[文書番号] ATN-220908A
[発行] 2022年09月08日
[標 題] 「CA-PCRM-15C」の仕様変更について
[対 象] 下記の製品

CA-PCRM-15C

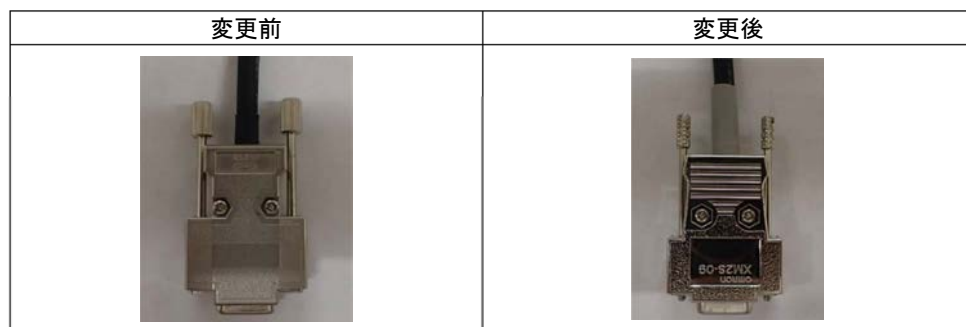
対象型式に使用している部品が変更となります。また、それに伴い外観が変更となります。

当該型式に使用されている部品が入手難となり、継続生産が出来なくなるためです。

今回の変更による機能、電気的仕様の変更などは一切ございません。

| | 変更前 | 変更後 |
|---------------|---------------------------------|---|
| メーカー | 第一電子工業 | オムロン |
| D-sub コネクタ | 17JE-13090-02(D8C6)-A-CG | フード: XM2S-0911 コネクタ: XM3D-0921 ジャックスクリュー: XM2Z-0073 |
| ブッシュ | 色: 黒色 平河ヒューテック製 EG6(Z)6.0M/M | 色: 灰色 上記フードの付属品 |

2022年9月以降生産分より順次切り替えとなります。
